GT Standard Adresse (CNIG/Adresse Lab) – Atelier 8 du 21 septembre 2023

Relevé des discussions

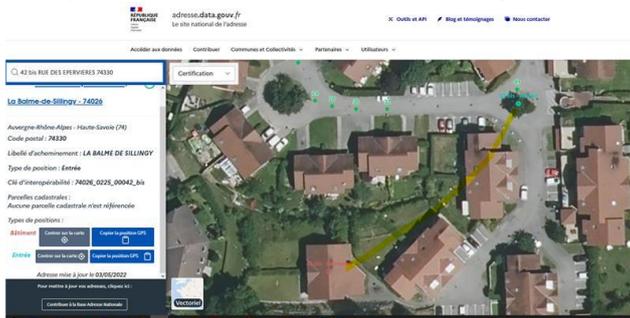
Plusieurs remarques / échanges de fonds autour des *Types de position* et *Suffixes de numéro* (cf 2 derniers slides du support)

- Suffixe : pas de besoin pour les numérotations métriques
- Suffixe : Benoit rappelle que Bis, ter, quater pose problème dans le système du cadastre (qui n'accepte qu'un codage sur 1 caractère)
- Suffixe : extrait spécification BAL rappelé par Maël REBOUX :
« Cet attribut ne devra contenir que des informations de répétition standardisées comme :
 - o bis, ter, quater, quinquies
 - o A, B, C...
 - o A1, A2, B1, B2...

- Pour répondre à la question sur les adresses géographiquement hors communes : ces cas existent. On aura donc un point adresse localisé hors des limites de la commune de rattachement de l'adresse. Rattachement fait par le code INSEE dans le format BAL.
- Le GT proposera une nouvelle liste de type de position (prévu paragraphe 4.3)
Des échanges doivent encore avoir lieu pour confirmer la proposition.

- Discussions sur l'équilibre à trouver entre éléments à inclure dans le standard et détails de bonnes pratiques (hors standard).
- Thi Xuan Thao Barberet : Je me permets de mettre un exemple pour les 2 types de positions, à voir cela pourrait convenir aux différents usages/métiers
